Mission régionale d'autorité environnementale

**Avis délibéré sur le projet d'exploitation
du parc éolien du Grand Chanois à Naives-en-Blois (55)
porté par la société Valeco**

Nom du pétitionnaire	Société Valeco
Commune	Naives-en-Blois
Département	Meuse (55)
Objet de la demande	Demande d'autorisation environnementale de construire et d'exploiter un parc éolien de 6 aérogénérateurs et 4 postes de livraison.
Date de saisine de l'Autorité environnementale	31/08/2026

Figure 1: localisation projetée du parc éolien du Grand Chanois

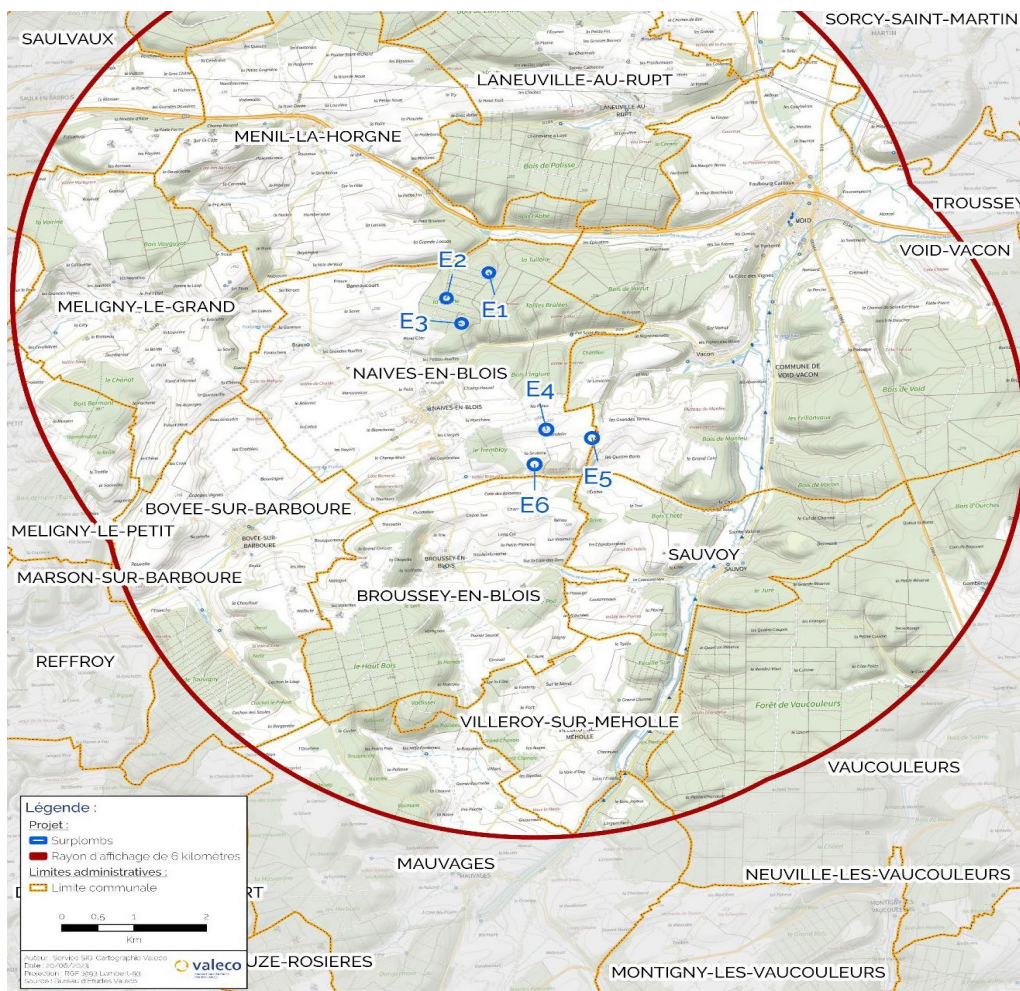
La zone d'implantation potentielle (ZIP) de ce parc est située en majorité dans des espaces forestiers, avec 3 éoliennes au cœur d'un bois et 3 éoliennes positionnées en milieu ouvert entre des bois et massifs forestiers.

Or elle constate que le projet implique la destruction conséquente d'espaces forestiers dont le pétitionnaire sous-estime significativement la superficie en ne considérant que la stricte emprise finale des équipements et en distinguant des zones à défricher de zones à déboiser alors que, dans les 2 interventions, les incidences à court et long termes (durée d'exploitation prévisionnelle du parc : 30 ans) sont similaires.
